FERME PHOTOVOLTAÏQUE DE MARCOUSSIS

MEMOIRE EN REPONSE A L'AVIS DE L'AUTORITE ENVIRONNEMENTALE EN DATE 1^{er} JUIN 2018

Dossier de permis de construire N° 091 363 18 30015

Août 2018

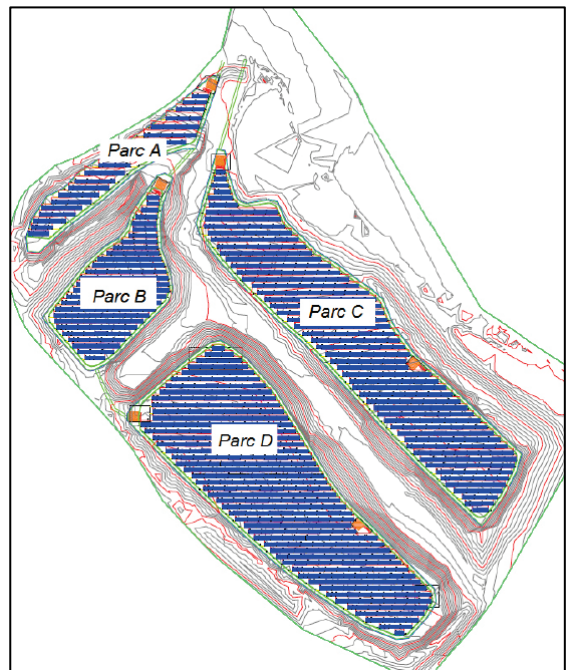
Le projet consiste en la fourniture et la pose de 76 600 panneaux solaires, répartis en quatre parcs totalisant une surface de 22,8 hectares, ainsi qu'en la réalisation d'équipements électriques, de trois réserves de défense incendie, de 4 400 mètres de voirie, et de 2 133 mètres de clôture. L'ensemble sera édifié sur un site de 33 hectares. Il est à noter que la surface réelle du projet ne ressort pas clairement du dossier (39, 41, 46 ha suivant les documents)

Vous trouverez les précisions demandées concernant les différentes surfaces dont il est question dans l'étude d'impact :

- **Surface utilisée pour la mise en place de panneaux solaires : 22,8 hectares**

Dans le cadre du projet, le relief va être modifié afin d'élargir le sommet des buttes et bénéficier d'une surface plane plus grande et de pentes moins abruptes pour la mise en place des panneaux solaires. La surface de 22,8ha correspond à la surface cumulée des quatre plateaux correspondant aux quatre parcs de la ferme photovoltaïque de Marcoussis (Voir figure p.16 de l'étude d'impact dont un extrait est présenté ci-contre).

Surface des quatre parcs :

- Parc A : 2,1 ha
- Parc B : 3,1 ha
- Parc C : 7,6 ha
- Parc D : 10 ha

PHOTOMONTAGE
Prise de vue n°1

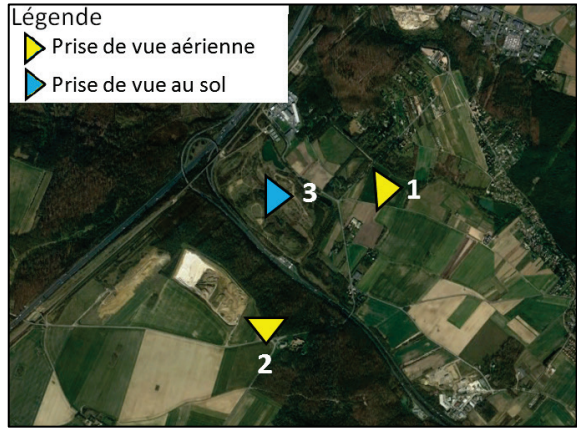
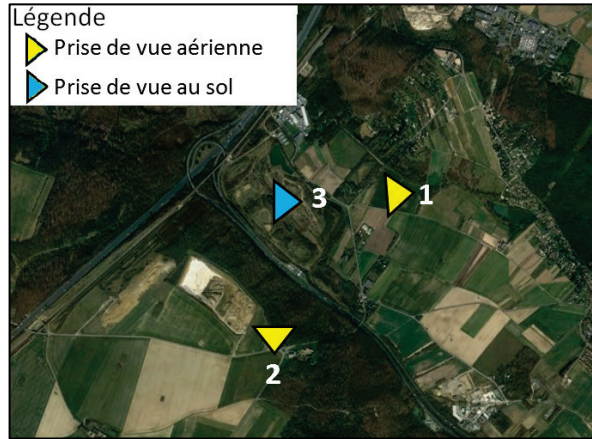
La visibilité du site depuis l'environnement lointain est mais elle n'est pas illustrée par des prises de vue. Des coupes transversales (du projet et de ses abords) sont fournies dans la notice descriptive du projet. Aucune coupe transversale large du secteur n'est en revanche présentée (de manière à conforter les conclusions apportées).

Pour améliorer l'information concernant le contexte paysager du site, et sa visibilité depuis son environnement lointain, la MRAe recommande de compléter l'étude paysagère sur ces deux points.

S'ajoutant à ceux déjà réalisés (voir notamment p.17, 18, 19 et 20 de la Notice Descriptive du dossier de demande de Permis de Construire), de nouveaux photomontages ont été élaborés pour permettre de confirmer l'insertion du projet dans son environnement. Les photomontages n°1 et 2 ont été réalisés sur la base de photos aériennes prises en juin 2018, la n°3 est une vue depuis le cœur de la centrale.

Des coupes transversales larges du secteur et un reportage photo avec des prises de vue éloignées en direction du site ont également été réalisés. Ces éléments sont présentés ci-après.

Vue A : Photo du Château depuis le site du projet

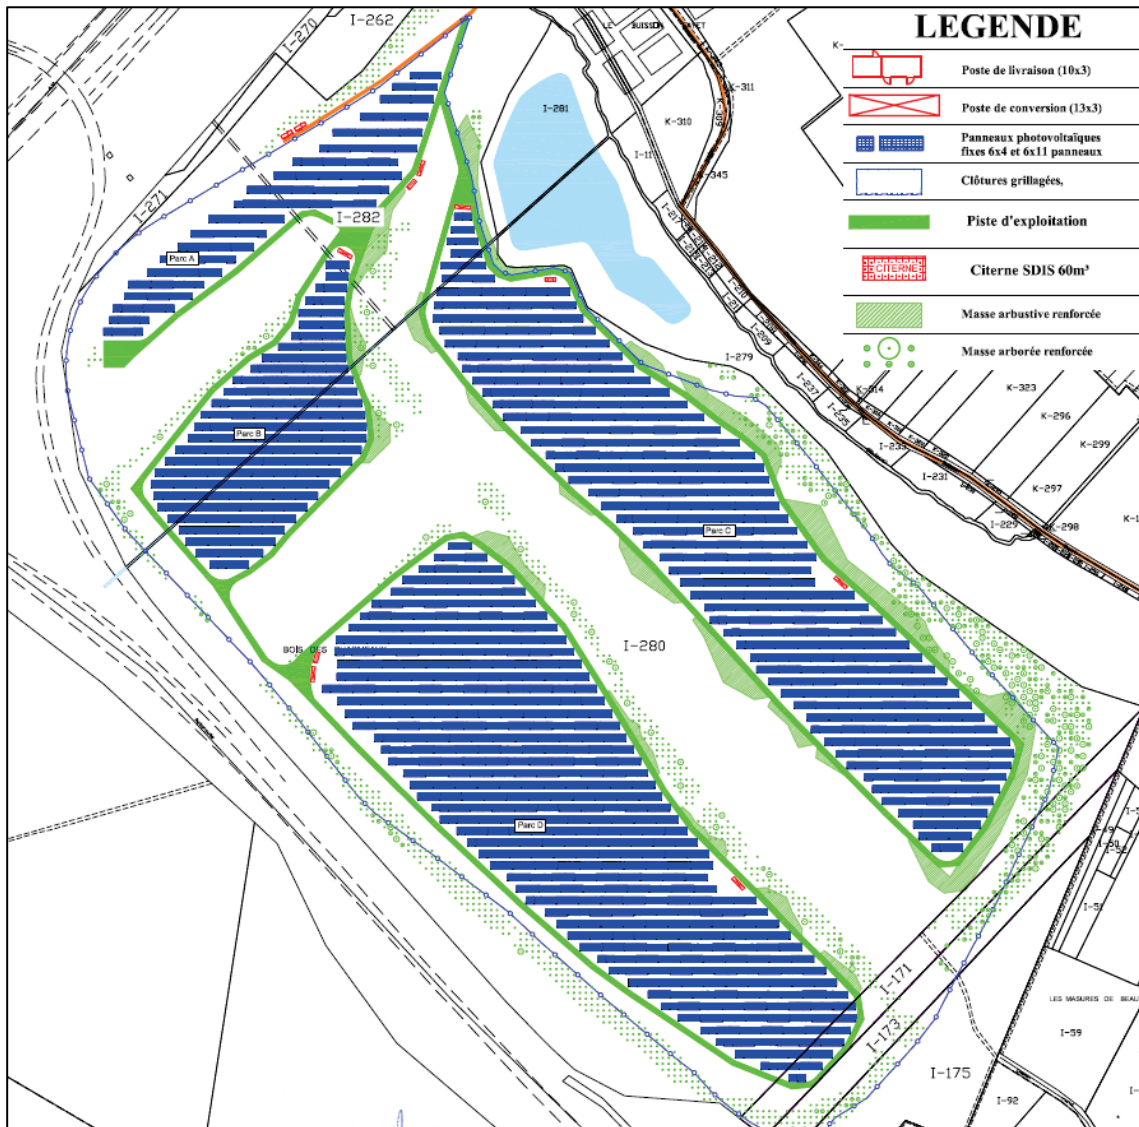
Le site intercepte au nord-est le périmètre de protection du monument historique du pavillon du roi (page 48). Le site n'est toutefois pas visible depuis le pavillon (et inversement) (page 77). L'étude d'impact ne précise pas s'il existe un point de vue à partir duquel on peut voir à la fois le site et le monument. Une telle analyse aurait été appréciée.

L'altitude à laquelle se situe le château de St-Jean-de-Beauregard, surplombant la friche des Arrachis où est prévue le projet solaire, induit une co-visibilité entre ces deux sites. En effet, comme le souligne la coupe A-A' sur la page précédente, la topographie des terrains séparant les deux sites constitue la vallée où s'écoule la Salmouille, il n'y existe aucun élément de relief suffisamment important pour éviter l'impact visuel.

Toutefois la présence, entre le projet photovoltaïque et le château St-Jean-de-Beauregard, de l'autoroute A10, des deux échangeurs de la N104, de la voie ferrée LGV ATLANTIQUE et de six lignes haute tension créent dans le paysage local un intime maillage entre installations urbaines et zones boisées.

Les mesures paysagères proposées dans le dossier de demande de Permis de Construire ont pour objectif de ne pas dissoner avec ce contexte paysager, en mélangeant installations industrielles et strate arbustive et arborée (Cf Vue A).

La couleur bleue foncée des panneaux photovoltaïques et la distance séparant le projet du château limiteront d'autant plus l'impact paysager du projet en créant de loin des liserés sombres s'entremêlant avec la végétation présente sur et autour du site

Concrètement, la ferme solaire de Marcoussis ne sera discernable depuis le château de St-Jean-de-Beauregard qu'au niveau des étages supérieurs de sa façade « Est ». La visibilité au niveau du parvis de cette même façade sera quant à elle limitée en raison de l'important masque de végétation. La visibilité à hauteur d'Homme depuis le jardin à la Française situé en contrebas de la partie « Est » du château sera quant à elle encore plus limitée, voire inexistante (Cf Vue B).

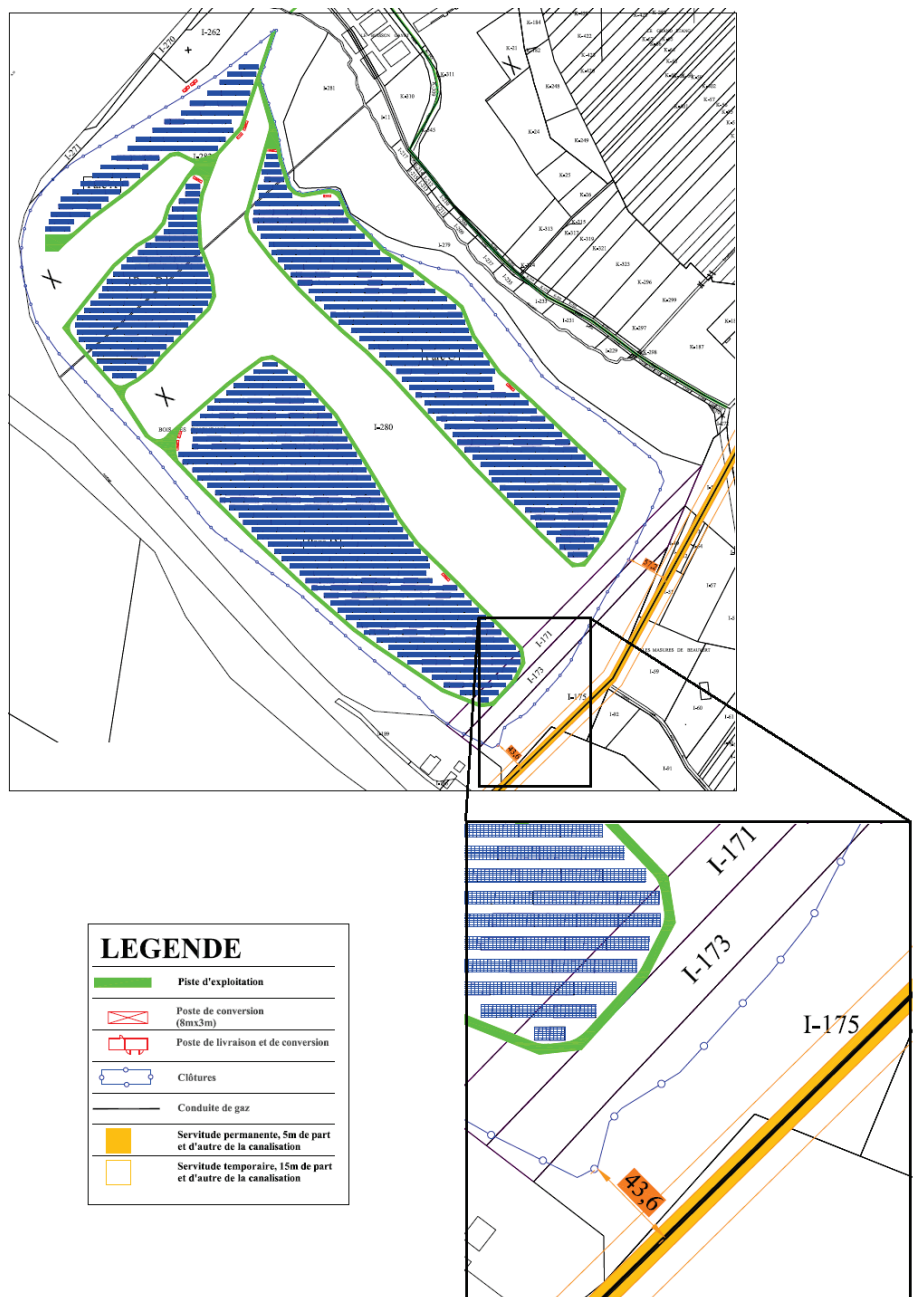
Pour compléter l'information concernant l'emprise nécessaire à l'exploitation des lignes électriques stratégiques traversant le site, la MRAe recommande de préciser les dimensions de cette emprise, et de la représenter sur une carte.

En règle générale, la distance minimale à prendre en considération est de 10 mètres entre les massifs de fondations des pylônes des lignes 225kV et 15m pour les pylônes des lignes 400kV.

Nous respectons dans ce projet solaire un retrait de plus de 30m entre nos constructions et les pylônes des lignes HT 225kV et 400kV, le projet ne modifie respecte donc les distances règlementaires et ne modifie pas les conditions d'accès à proximité des dits pylônes. La figure suivante expose cet état de fait, elle est extraite du plan présenté en annexe de ce mémoire.

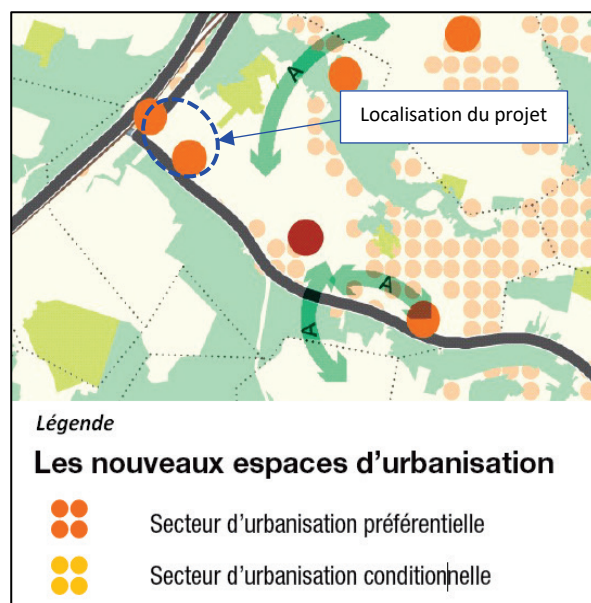
La MRAe recommande que l'articulation du projet avec le SDRIF soit davantage justifiée.

Lors de l'élaboration du SDRIF, une seule pastille avait été initialement prévue sur la zone dites des Arrachis afin d'y installer un éco-pôle ; une pastille correspondant à l'urbanisation de 25 ha. Les services de l'Etat lors des débats d'élaboration du SDRIF ont demandé qu'une seconde pastille soit ajoutée afin que l'on puisse couvrir la totalité de la parcelle, cette seconde pastille fût été positionnée légèrement plus à l'Est au vu de la forme de la parcelle.

La mairie, qui a participé à la rédaction de la réponse à cette interrogation de la MRAe dans ce mémoire, souligne qu'en aucun cas il n'a été évoqué que cette seconde pastille soit afférente à un autre projet que l'éco-pôle des Arrachis. Il avait été avancé par les services du Préfet de région que cette zone n'étant plus agricole mais bien un délaissé de travaux de voie ferrée, deux pastilles seraient bien nécessaires à la réalisation d'un éco-pôle sur la totalité de la parcelle qui fait près de 50 ha. La commune et le Conseil régional se sont rangées à l'avis de l'Etat et une seconde pastille a donc été positionnée.

Les deux pastilles sont bien sur la même parcelle et c'est l'échelle de la carte et le fait que les pastilles étaient positionnées en deux temps qui donner cette disjonction. En aucun cas deux projets distincts n'étaient prévus à cet endroit et le document écrit accompagnant le SDRIF fait bien état d'un éco-pôle et d'aucun autre projet sur ce site.

Pour illustrer ces propos, un extrait de cette carte du SDRIF, centré sur la friche des Arrachis, est visible ci-contre :

La Ferme de Marcoussis est donc concernée par deux pastilles d'urbanisation, permettant son développement sur 50 hectares. Par ailleurs, le projet est localisé sur un site fortement anthropisé et ne consomme pas de foncier agricole. Le projet s'articule donc bien avec le SDRIF.
